Städtebaulicher Ideen- und Realisierungswettbewerb

## Umgestaltung Richard-Wagner-Platz am Staatstheater Nürnberg

Auslober: Baureferat Stadt Nürnberg

## 1. Preis

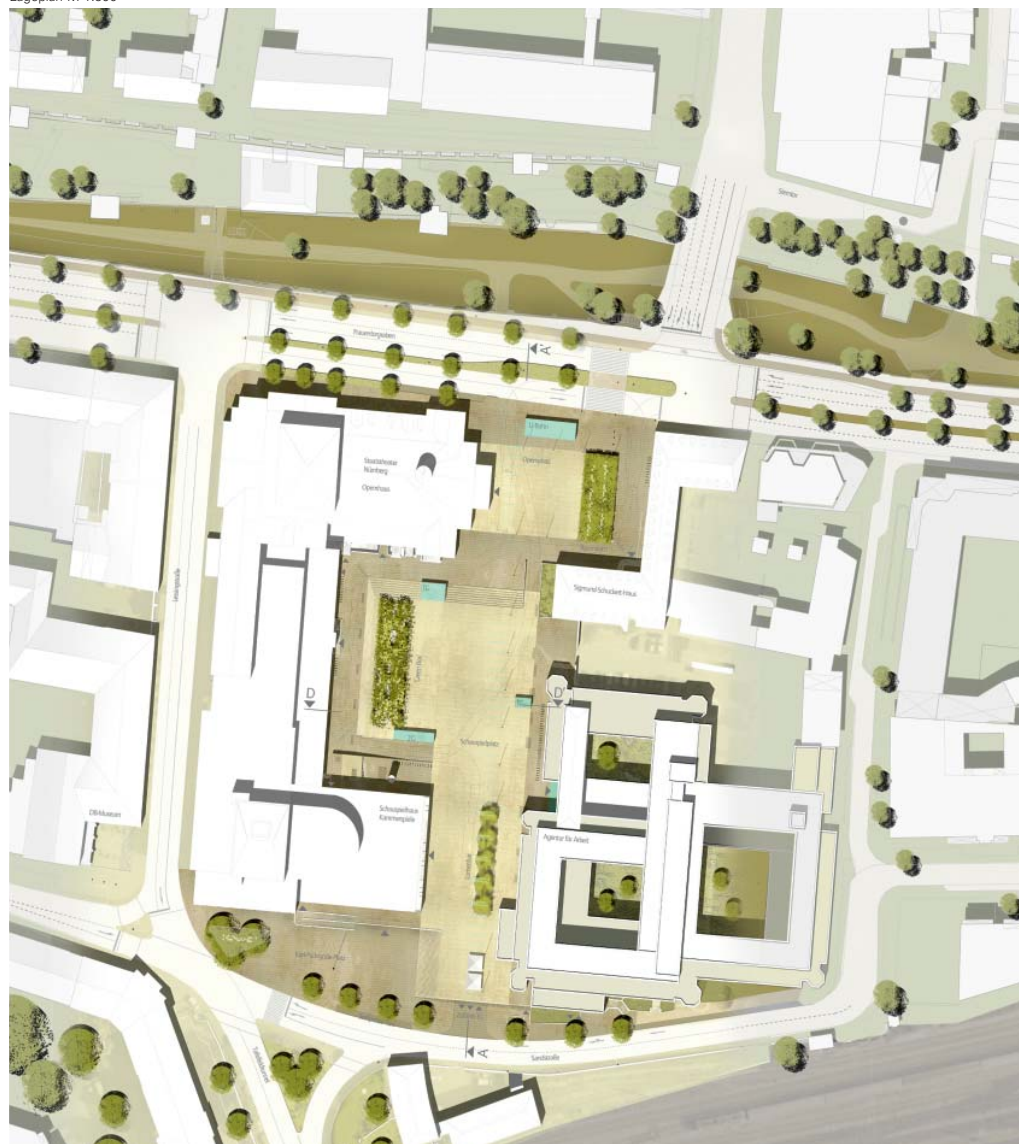
Der Richard Wagnerplatz wird als zentraler Verknüpfungsraum in der Altstadt von Nürnberg interpretiert und als eine Folge von Transit- und Aufenthaltsbereichen entwickelt.

Entstanden sind ruhige, aber gut proportionierte Räume, die sich sehr selbstverständlich erschließen. Sie sind überall richtig mit den umliegenden städtischen Strukturen und mit den avisierten Zielpunkten verknüpft.

Der Weg über den Frauentorgraben in die Altstadt wird so verschoben, dass er auf ein schönes Freiraumfoyer am Eingang der Oper trifft. Ein Baumdach akzentuiert den Platz als angemessenes räumliches Gegenüber zur dominanten Fassade.

Eine breite Treppenanlage, bildet die Bühne für die Theaterpausen und verbindet großzügig zum höher gelegenen Platz. Er ist offen für vielfältige Nutzungen, für Inszenierungen wie für informellen Gebrauch. Die sehr zurückhaltende Gestaltung erhält eine eigene Raum- und Lichtatmosphäre durch einen Kiefernhaun mit lockeren Sitzelementen.

Die Baumstruktur reagiert auf die angenehm gegliederte Fassade des Verwaltungsgebäudes, die ein wenig verschattet, aber nicht verstellt wird. Auf die Problematik der Tiefgarage wurde angemessen reagiert. Wenn es gelänge dem Baumplatz etwas mehr Tiefe zu geben, so wäre das zu begrüßen. Die umlaufenden Treppenanlagen sind vielleicht zu monumental.

Sehr positiv bewertet werden die Vorschläge den Auftakt zum Schauspielhaus und zum Richard Wagnerplatz neu zu ordnen. Die Treppenanlage führt mit einer großzügigen Geste auf den Platz, die Korrespondenz mit der Gestaltung des nördlichen Zugangs ist überzeugend. Der Südeingang der Kammerspiele ist gut sichtbar, der Platz angemessen gestaltet, ein guter Auftakt für die Kulturzone. Auf dem höheren Niveau entsteht ein attraktiver, neuer Stadtbalkon. Die Tiefgarageneinfahrt tritt darunter optisch zurück.

In der Summe: Es ein Konzept, das zunächst wenig spektakulär wirkt, aber auf den zweiten Blick mehr und mehr gewinnt. Nicht nur, dass nahezu alle Funktionen gut gelöst sind, es verspricht auch eine angenehme und entspannte Atmosphäre und sehr viel Freiraum für Openair und andere Feste.

## 2. Preis

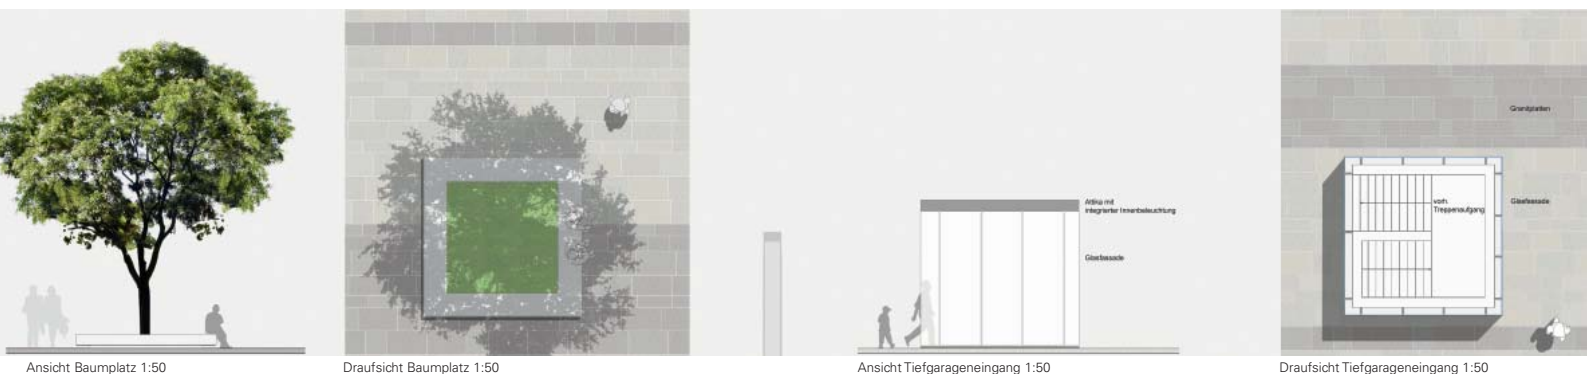
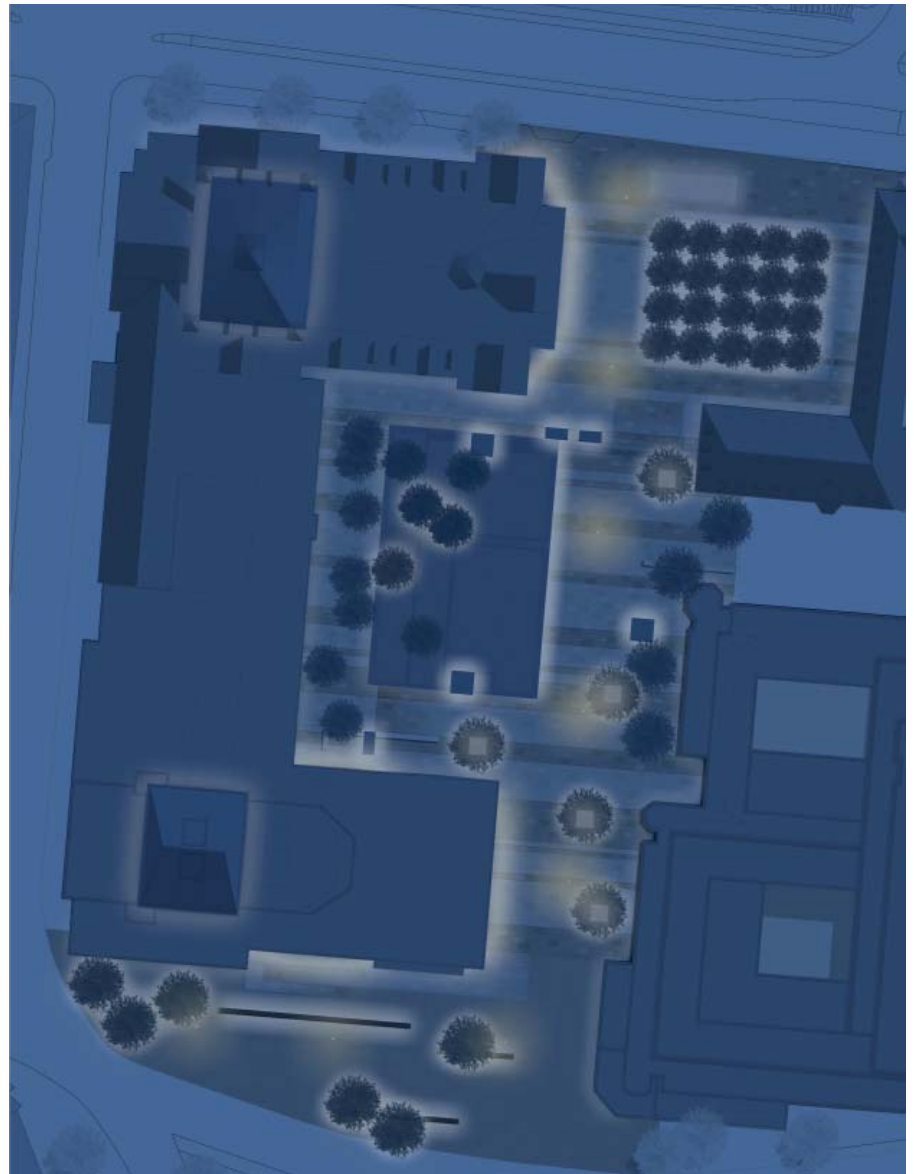
Die Idee, Opernvorplatz und Richard-Wagner-Platz mit einheitlichem Natursteinbelag in Querausrichtung als ruhige Oberfläche einem dazu kontrastierenden grünen Forumsgarten zu unterlegen, wird begrüßt. Dieser wird der eigentliche grüne Zentralbereich, der sich mit ruhigen hellen Einfassungs- und Sitzstufen von dem Plattenbelag abhebt.

Der Opernvorplatz (Ideenteil) bildet eine angenehme optische Abschirmung zum lauten Frauentorgraben, lässt aber gleichzeitig großzügiges Flanieren unter den hochstämmigen Purpur-Eschen zu und wird damit sowohl dem Übergang als auch dem Aufenthalt vor/zwischen den Aufführungen gerecht.

Ort der Erholung und des kontemplativen Aufenthalts ist der Forumsgarten in dessen westlichen abgesenkten Bereich. Unter den locker „eingestreuten“ Schnurbäumen (*Sophora japonica*) bieten Sitzbankeinfassungen im harten Platzbereich und der Rasen im Grünen ausreichend großen Forumsgartenbereich gute Verweilmöglichkeiten im Schatten.

Sehr angenehm ist die grüne Leitidee der aufgelockerten Baumstellung im Kontrast zu dem Baumhain vor der Oper. Der Karl-Pschigode-Platz ist mit Kleinsteinebelag optisch zusammengefasst und bildet funktional (Vorfahrt) und gestalterisch einen eigenen Vorplatz vor dem Südeingang der Kammer spiele.

Quer liegende lichttechnisch abgesetzte helle Lichtbänke lenken auf diesen Eingang hin. Die Verkehrsfunktionen sind zu überprüfen.

Aufgrund der relativ geringfügigen Eingriffe in die Tiefgarage und der Flexibilität des

Baumkonzeptes ist diese Arbeit gut auf funktionelle Anforderungen (Lieferzone, Feuerwehrzufahrt) anzupassen, ohne ihre Qualität dabei einzubüßen.

Insgesamt eine sehr schöne Arbeit, die in der Ausführung der Details Qualität erwarten lässt.

### 3. Preis

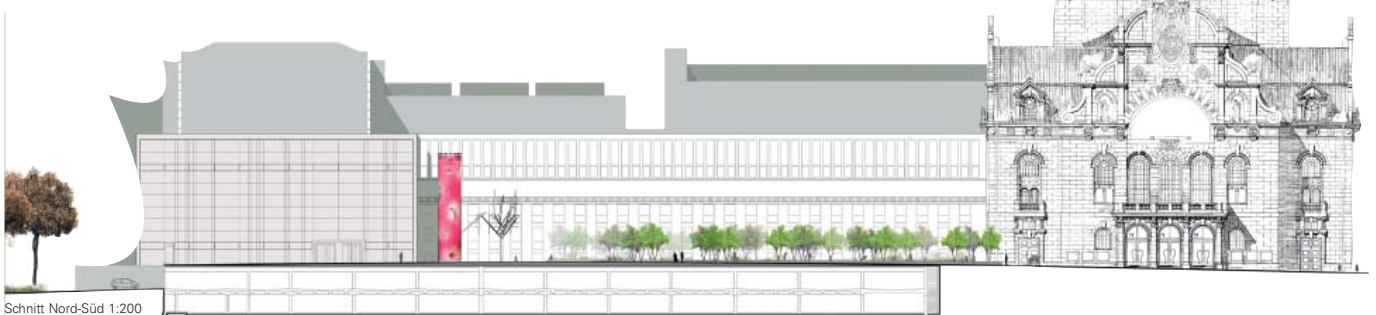
Die Verfasser legen über den Richard-Wagner-Platz und den Karl-Pschigode-Platz gleichermaßen einen Teppich aus hellem Granit mit dunklen Basaltbändern. Sie verstehen ihren Beitrag nicht als Platzfolge, sondern als Kontinuum, als fließenden Raum mit verschiedenen Raumqualitäten. Dies führt im Preisgericht zu einer heftigen Diskussion. Einerseits wird die kraftvolle Figur positiv bewertet, andererseits wird sie als formale Spielerei ohne klare Abgrenzung in Frage gestellt. Der Entwurf

schafft es, den heterogenen Fassaden und Gebäudenutzungen einen verbindenden Außenraum zu geben. Er zeichnet ein eigenständiges, sich nicht unterordnendes Bild. Da der Platz wenig Anteil an öffentlichem Straßenraum hat und mehrheitlich hofartig wahrgenommen wird, tut ihm das gut.

Der Teppich verwirrt, indem er eine unbekanntesogwirkung entfaltet. Sind es Lebenslinien, Baumringe, Spuren von Geleisen? Die Basaltbänder entwickeln sich unabhängig von den Gebäudeeingängen oder Gebäudekanten und unabhängig von der überspielten Höhenabwicklung. Sie folgt einem Fluss, der vor dem Opernhaus mit einer niedrigen Gräserpflanzung den Portikus betont, im zentralen Teil mit Felsenbirnen einen kleingliedrigen Gartensitzplatz anbietet und sich mit Treppen als Gartencafe eignet und am Karl-

Pschigode-Platz mit hohen Bäumen eine großzügige Eingangspartie bildet. Die Lichtinstallation ordnet sich spielerisch in die Bänder ein. Drei großzügige Theatersäulen bieten die gewünschten Informationsträger. Die Höhenentwicklung zwischen dem nördlichen und südlichen Richard-Wagner-Platz ist auf den Plänen nicht vollständig nachvollziehbar. Flächen für Freilufttheateraufführungen sind ausreichend vorhanden und bieten eine interessante Herausforderung. Die Ricky-Skulptur ist zwischen Arbeitsamt und Schauspielhaus ausgezeichnet platziert. Einzig die Treppe zum Karl-Pschigode-Platz und die Ein-/ Ausfahrt der Tiefgarage ist nicht präzise eingebunden. Sie nehmen keinen Bezug auf das abweisende Erdgeschoss des Arbeitsamtes.

Insgesamt bietet der Vorschlag einen wertvollen Beitrag, weil finanziell realisierbar und städtebaulich eigenständig. Hingegen ist die angestrebte Ausführung in zwei zeitlich weit auseinander liegenden Bauetappen schwierig.

**4. Preis**

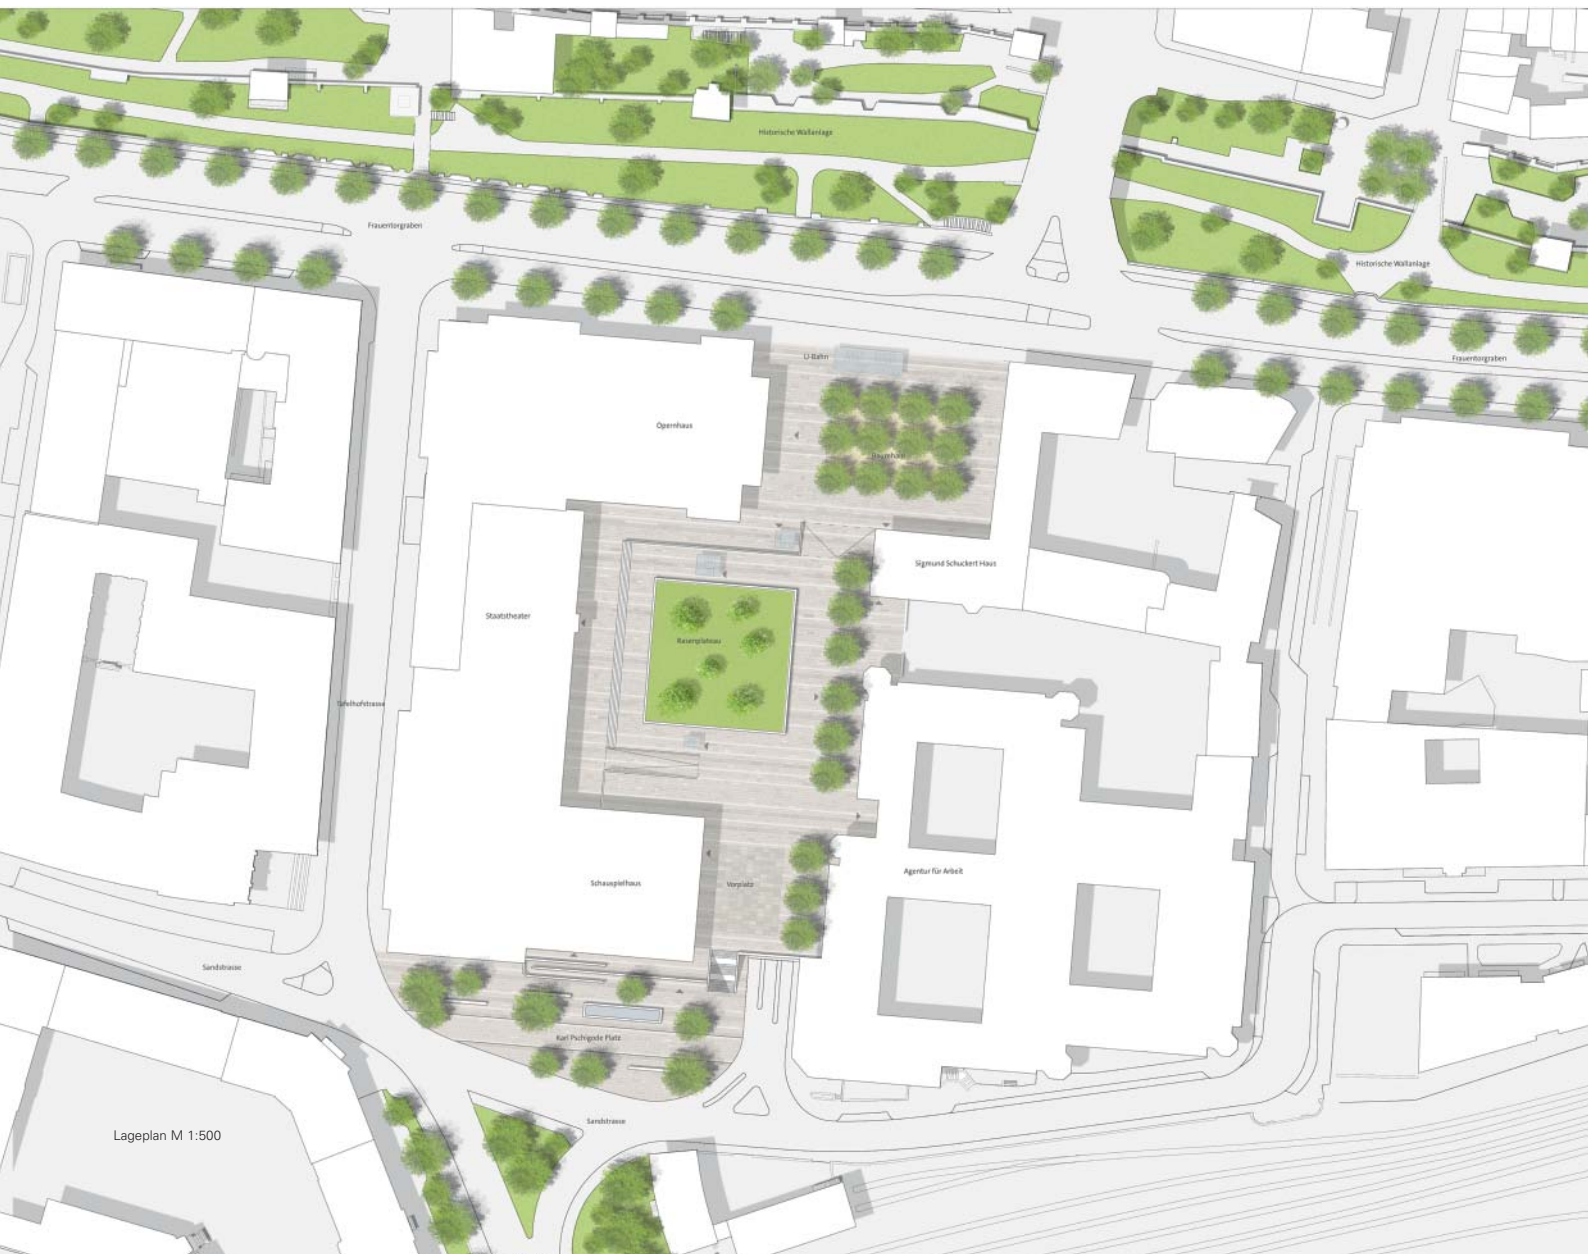
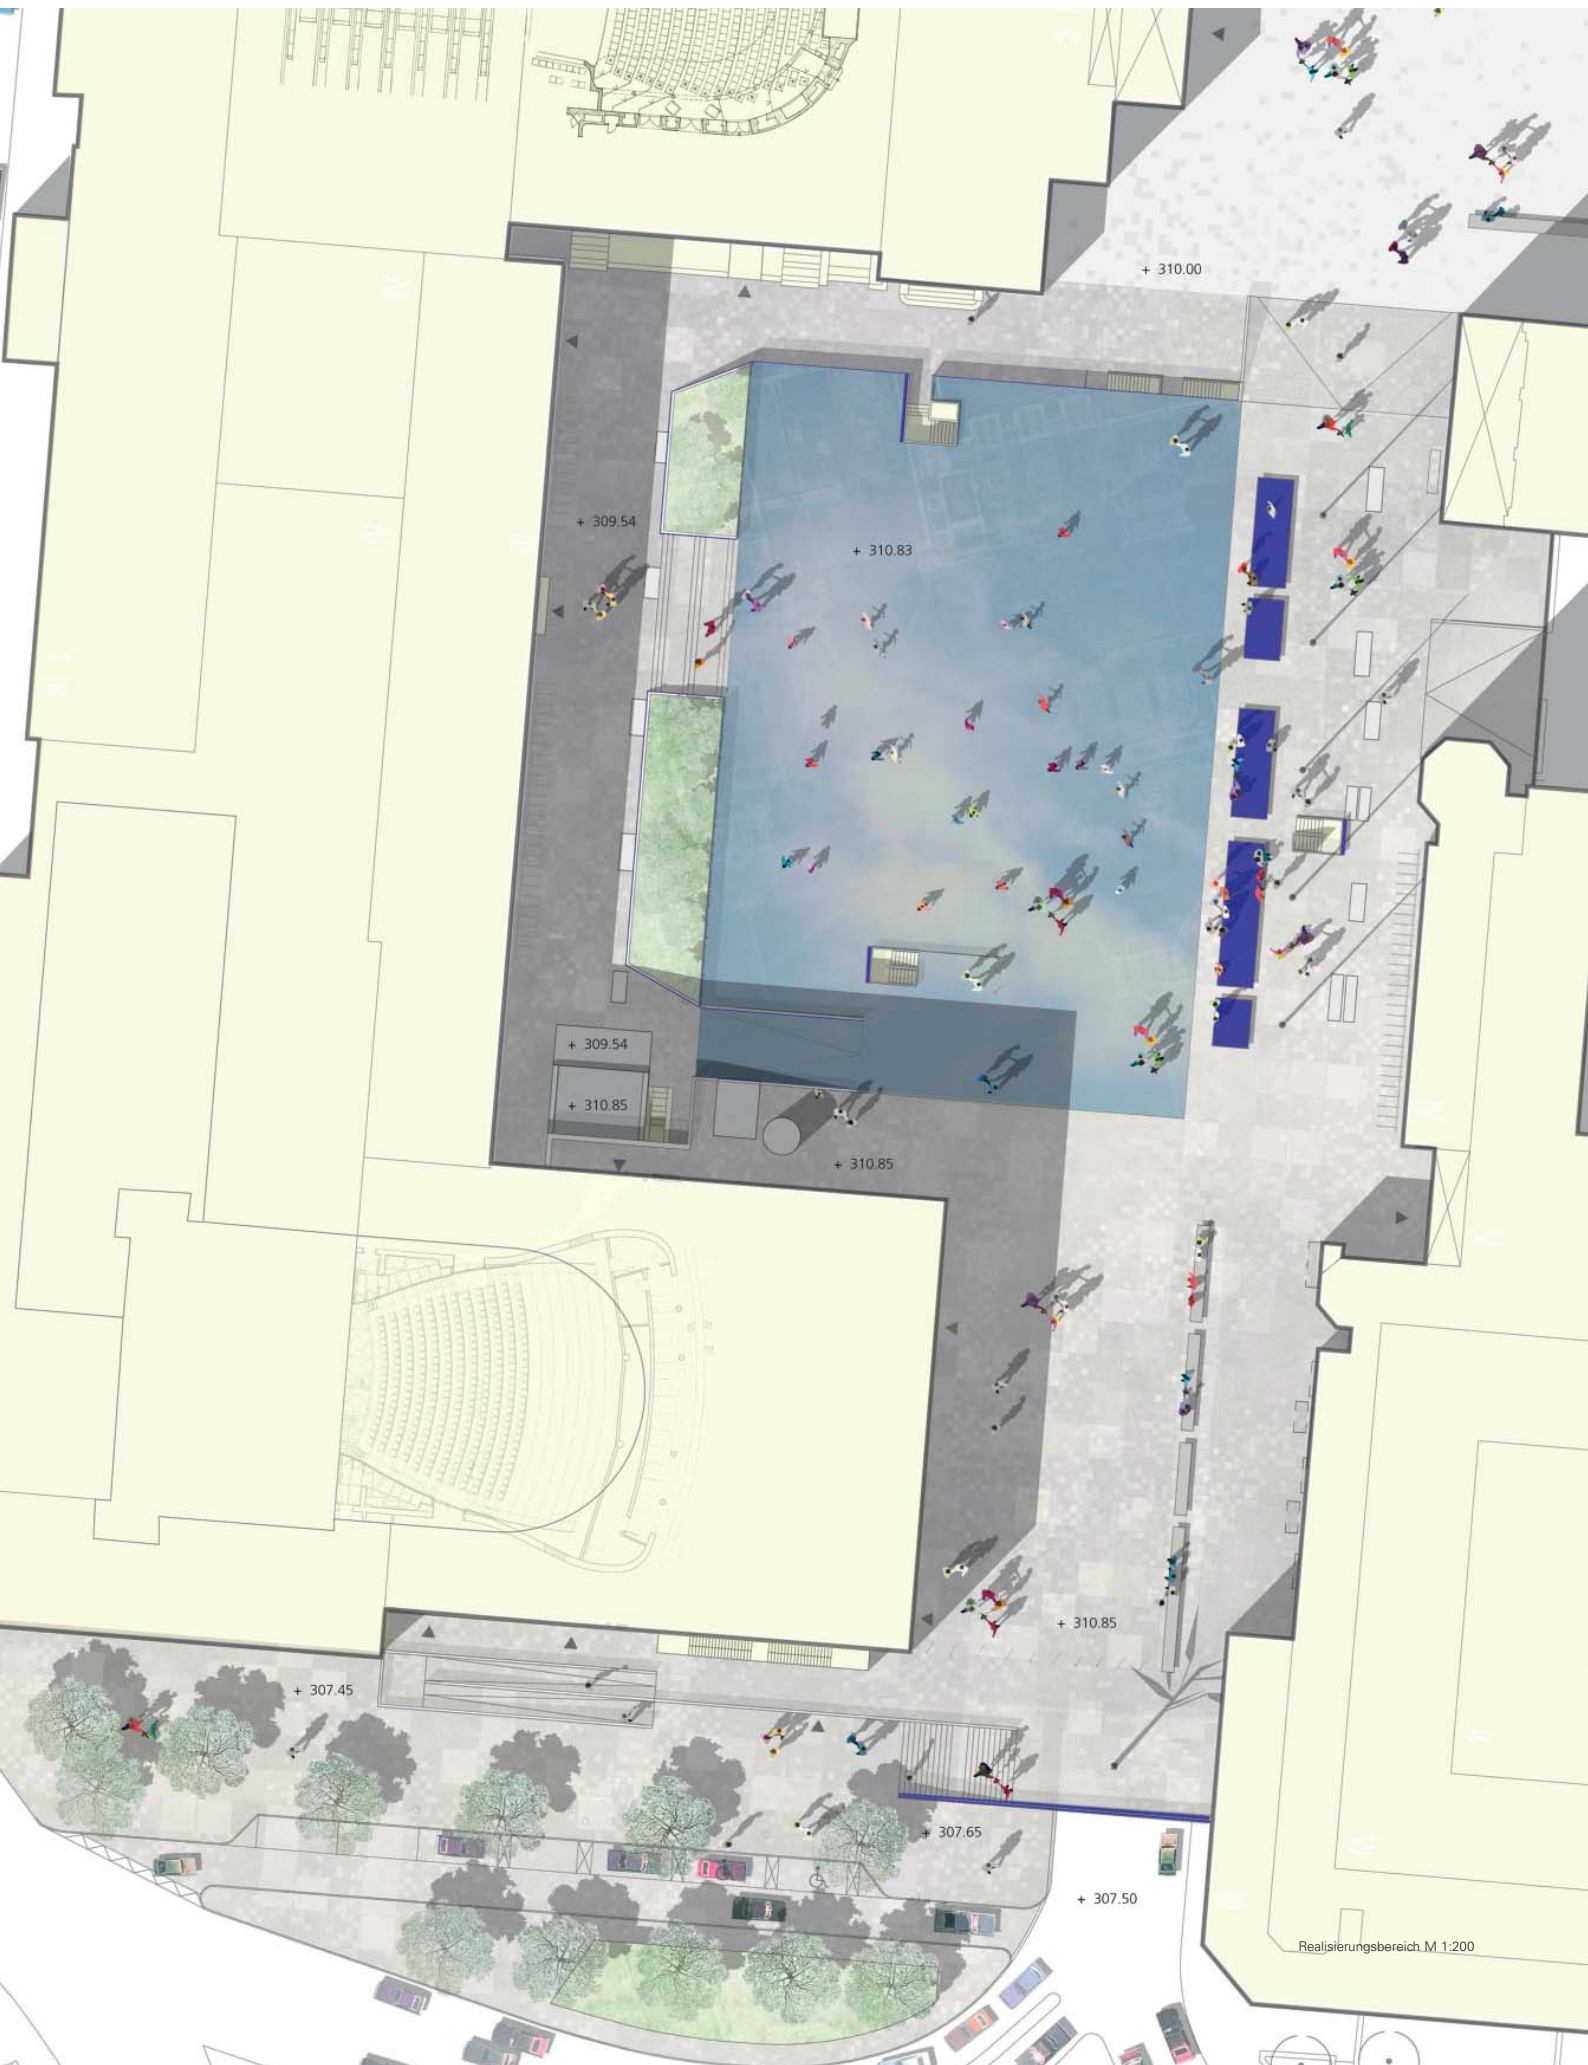
Die Qualität der eigentlichen Platzfläche wird sehr stark reduziert und wirkt im stadträumlichen Kontext leer. Die Fokussierung aufgrund der Reduktion auf das Detail wird nicht unteretzt. Die Anbindung an den Opernvorplatz bleibt im heutigen Bestand und wird nicht verbessert. Die Verbindung zum Karl-Pschigode-Platz wird mit einer seitlichen Positionierung der Treppe und einer geringfügig erweiterten Überdachung Tiefgaragenzufahrt verbessert. Die bestehen bleibende Rampenanlage stellt in ihrer Art weiterhin eine visuelle Barriere zu den unterschiedlichen Plätzen dar. Der Pschigode-Platz selbst wirkt als Verkehrsplatz und konterkariert eine Aufenthaltsfunktion.

Bepflanzungen auf dem Karl-Pschigode-Platz werden berücksichtigt und nur rudimentär ergänzt. Die restliche Bepflanzung auf dem Gesamtareal wird nur durch Busch- und Strauchbereiche (Felsenbirne) im tiefer liegenden westlichen Bereich reduziert, ohne dabei

räumlich wirksam zu werden. Die Aufenthaltsqualität ohne Bepflanzung und Schattenwurf wird somit in Frage gestellt. Die Wirkung der Fassade des Arbeitsamtes kann allein durch Lichtmasten nicht aufgefangen werden.

Insgesamt stellt der Entwurf ein tragfähiges Bild von gewünschtem Leben dar, die aber in der Durcharbeitung nicht überzeugt.
